*Een toelichting op  
de beste oplossing  
voor de inrichting van het  
kruispunt  
Maaseikerweg - Beatrixlaan*

## De situatie op het kruispunt Maaseikerweg – Beatrixlaan **voor** het project Houtstraatlossing

## De huidig voorgestelde kruispunt **variant 1**

## De **huidige situatie** na de reconstructie op het Kruispunt Maaseikerweg – Beatrixlaan

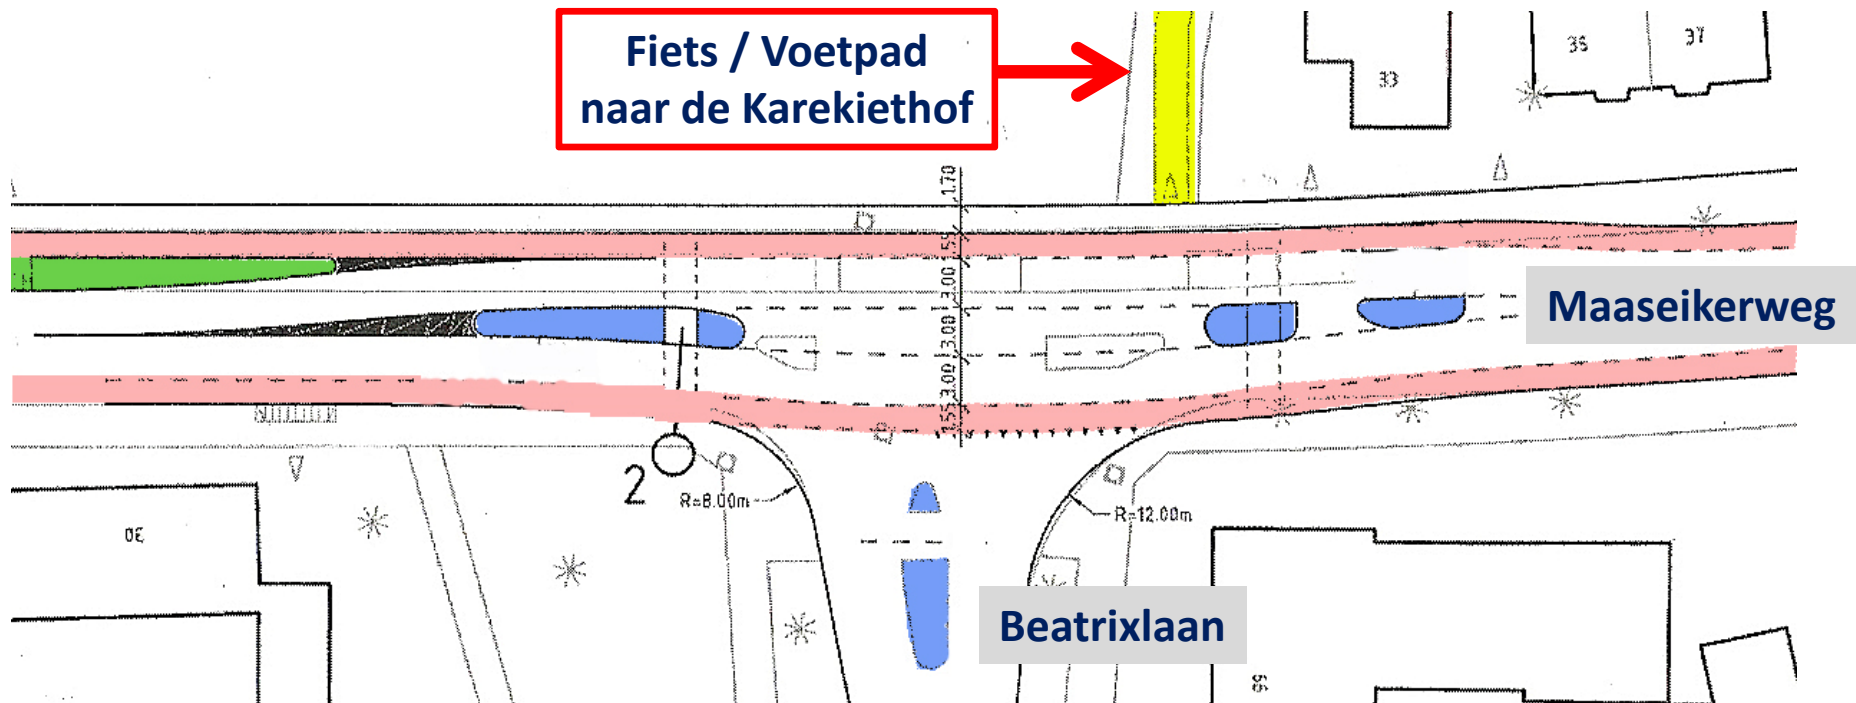
- Nog steeds **onveilig** voor fietsers richting zuiden (*zie foto links*).
- Nog steeds **slecht overstekbaar** voor **fietsers, voetgangers, rollator en rolstoelgebruikers** van Beatrixlaan naar Karekiethof en v.v.

**maximale punaiserotonde (= rotonde variant nr. 5)**

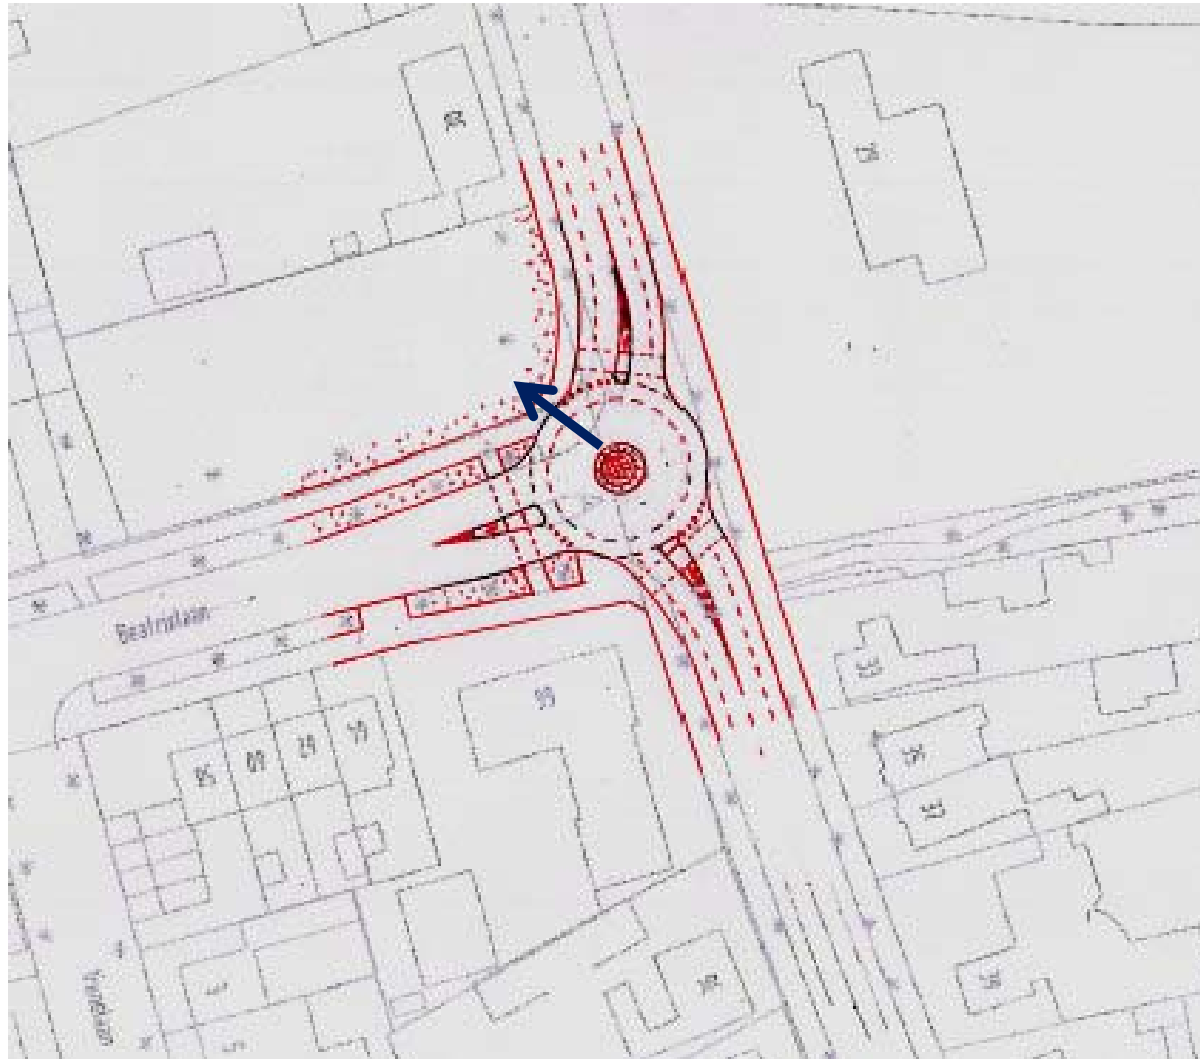
**Alle belanghebbenden** hebben in hun brief van 18 september 2014 aangegeven voor een **maximale punaiserotonde** te kiezen en **NIET** te kiezen voor 1 van de 3 varianten voorgesteld door de Gemeente.

Deze optie is door de **Grontmij in 2011** uitgewerkt als **rotondevariant nr. 5** (zie rapport Grontmij pag. 41 punt 7.3.2.5).

- *Beperkte ruimtelijke ingreep.*
- *Gefaseerd oversteken van voetgangers is mogelijk.*
- *Rugdekking door de middengeleider van de rotonde voor de links afslaande fietsers naar de Karekiethof.*

# Kruispunt Maaseikerweg – Ringbaan Zuid

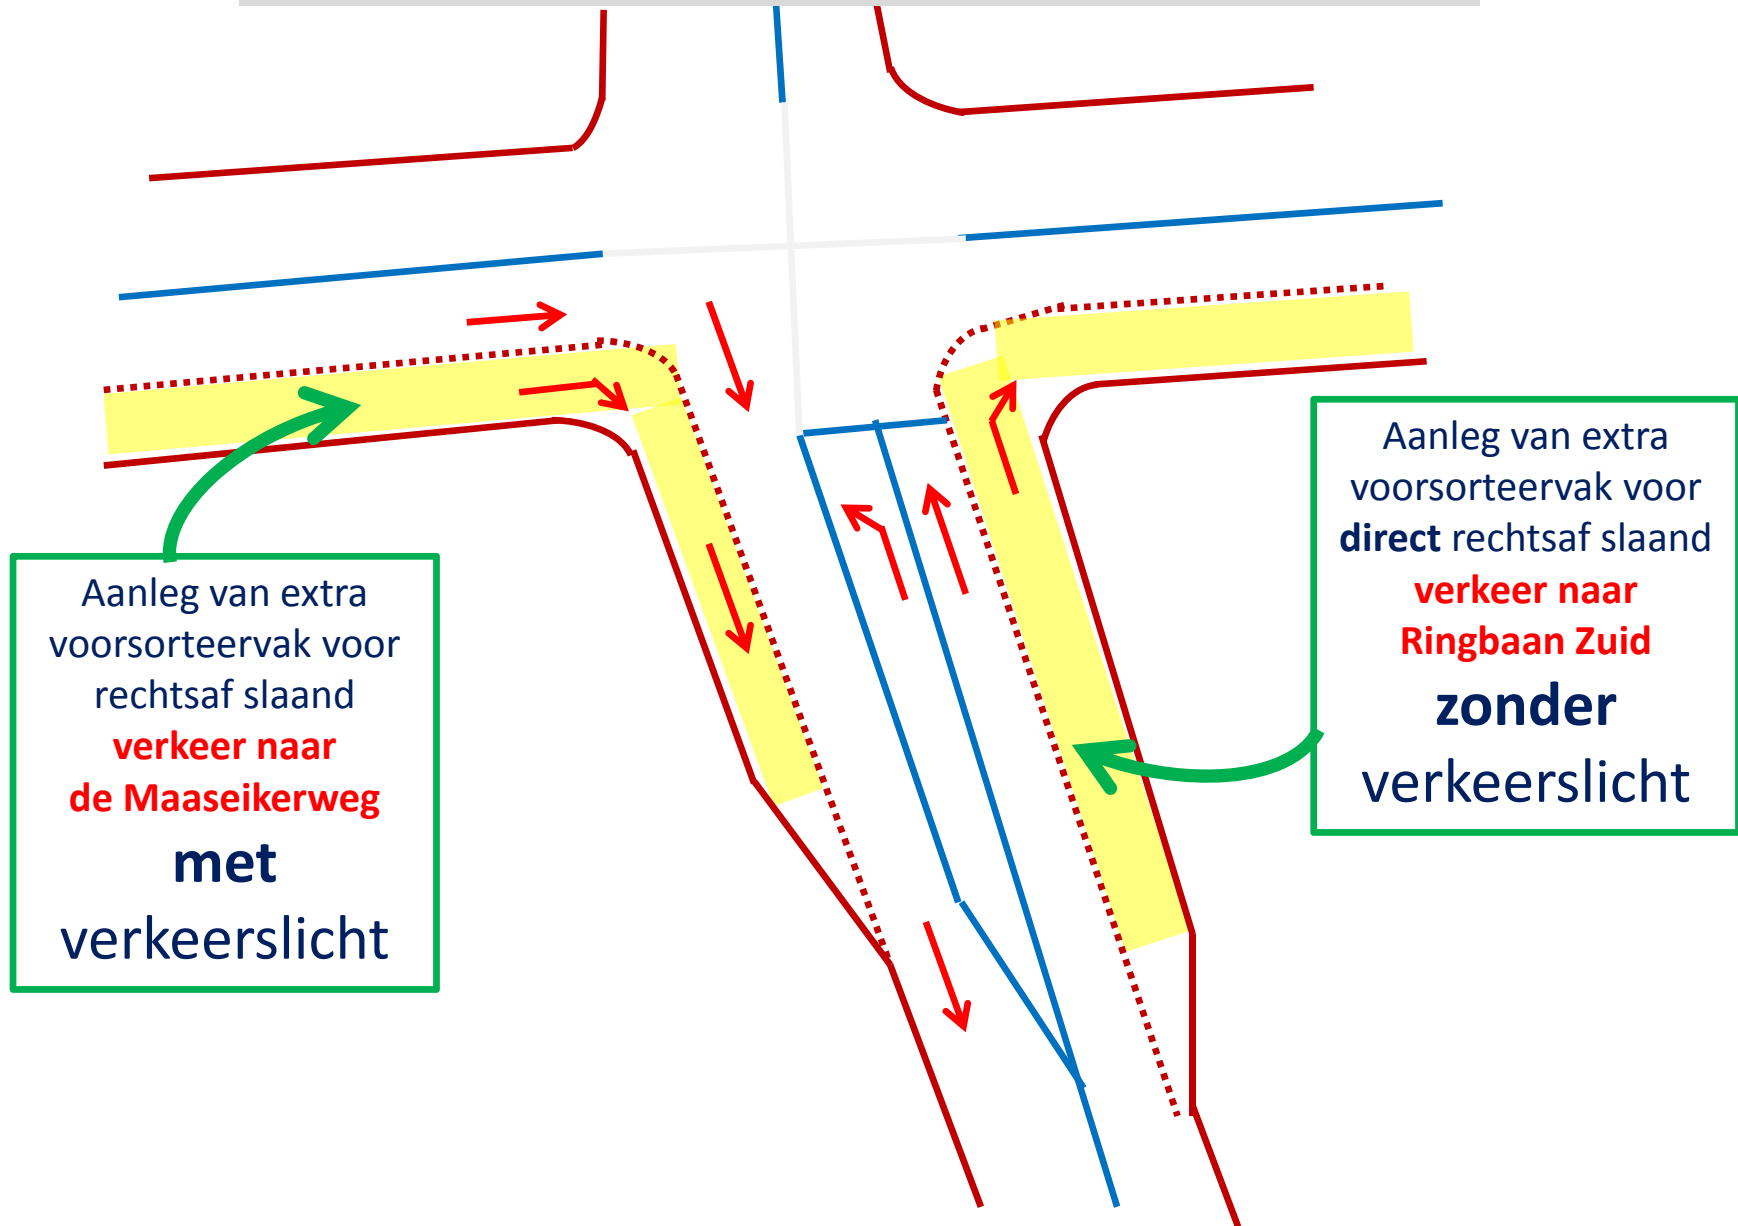
Aanleg van extra  
voorsorteervak voor  
rechtsaf slaand  
**verkeer naar  
de Maaseikerweg**  
**met**  
verkeerslicht

Aanleg van extra  
voorsorteervak voor  
**direct** rechtsaf slaand  
**verkeer naar**  
**Ringbaan Zuid**  
**zonder**  
verkeerslicht
